DOHODA O VYPOŘÁDÁNÍ

ke smlouvě o dílo č. S946/2024/166 Rekonstrukce LC Tři Cípy

ZMĚNOVÝ LIST STAVBY			Změna č: 1		
			Datum změny: 9.7.2025		
Název veř. zakázky: LC Tři Cípy					
Zhotovitel: Vodohospodářské stavby, společnost s ručením omezeným					
Objednatel: Lesy České republiky, s.p.					
Název akce (majetku) LC Tři Cípy	Charakter akce: _I N IP NP	Číslo objektů:	Stavební díly:		
Rozsah realizovaných prací byl během výstavby upraven na základě požadavků objednatele, a to s cílem zajistit bezpečný průjezd a manévrování lesnické techniky v lokalitě se složitým terénem. Došlo k rozšíření ploch skládek, obratiště a výhyben, a dále ke zvětšení šířky komunikace v místech propustků, napojení na navazující lesní cesty a dalších vybraných úsecích. Na revíru Unčín a lokalitě lesní cesty se předpokládá navýšení těžby z důvodu rizika kůrovce a nahodilých těžeb. Cesta je páteřní lesní cestou revíru a v lokalitě se předpokládá navýšený provoz odvozu dřevní hmoty.					
Zdůvodnění změny:

PROPUSTEK km 0,872

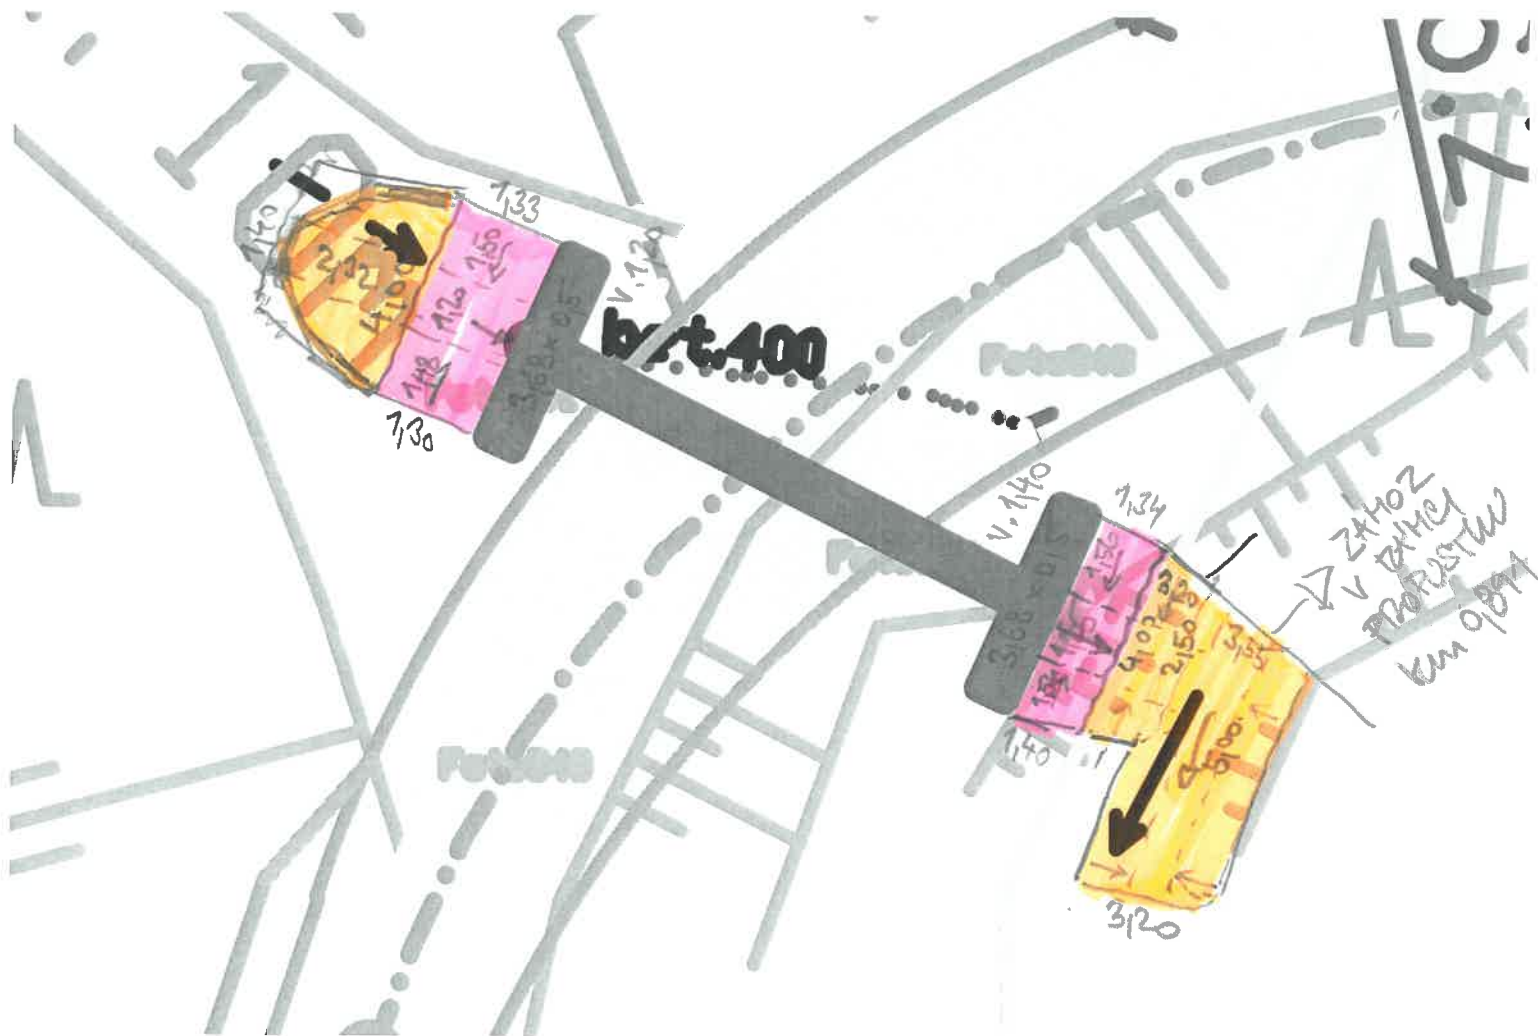
MĚŘENO NA STAUBĚ METREM

POL 30 SLAZRA

$$\begin{aligned} & (2,30 + 1,56)/2 \times 1,70 + (1,56 + 1,40)/2 \times 1,10 + 1,40 \times 1,5 \\ & + (1,33 + 1,30)/2 \times 1,66 + (1,30 + 1,26)/2 \times 1,20 + (1,26 + 1,36)/2 \times 1,6 \\ & = 12,82 \text{ m}^2 \end{aligned}$$

POL 300: ZAH02

$$3,70 \times 1,80 + 4,10 \times 2,60 = 17,32 \text{ m}^2$$

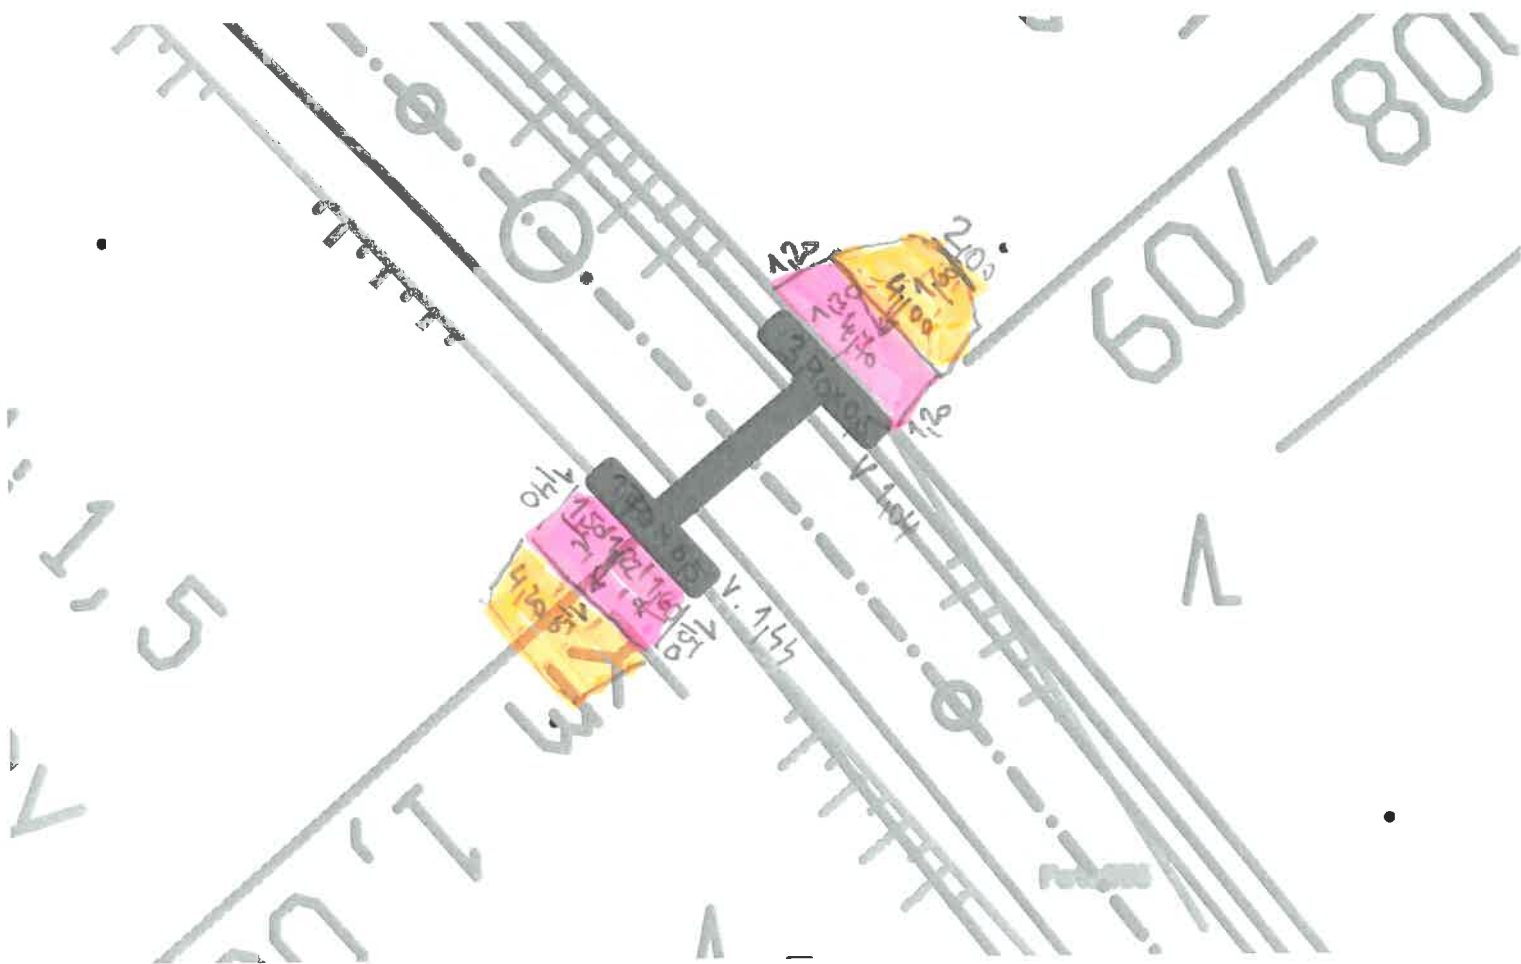
POL 30 DLAŽBA

$$\begin{aligned} & (1,30 + 1,33)/2 \times (1,48 + 1,20 + 1,50) \\ & + (1,34 + 1,40)/2 \times (1,54 + 1,25 + 1,56) \\ & = 11,46 \text{ m}^2 \end{aligned}$$

POL 30a ZÁHOZ

$$\begin{aligned} & 2,32 \times (1,40 + 4,00)/2 + 3,20 \times (4,00 + 2,50)/2 \\ & + 5,00 \times (3,55 + 3,20)/2 = 33,54 \text{ m}^2 \end{aligned}$$

PROPUSTEK km 2,285

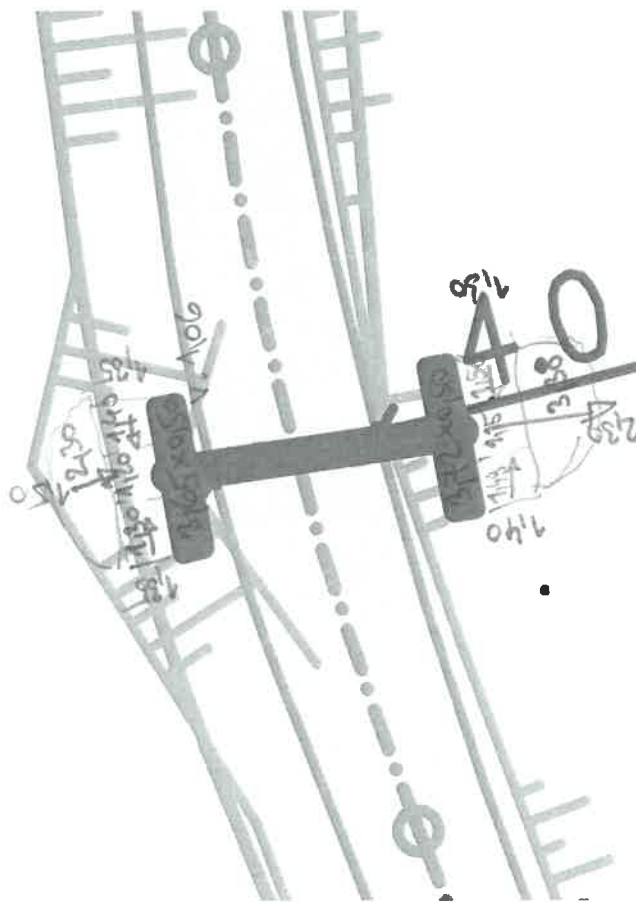
POL 30 DLAŽBA

$$\frac{1,30 + 1,40}{2} \times (1,48 + 1,15 + 1,50) + 1,35 \times (1,30 + 1,20 + 1,40) = 10,84 \text{ m}^2$$

POL 30a ZAHOZ

$$1,50 \times 2,30 + 2,30 \times 3,30 = 11,04 \text{ m}^2$$
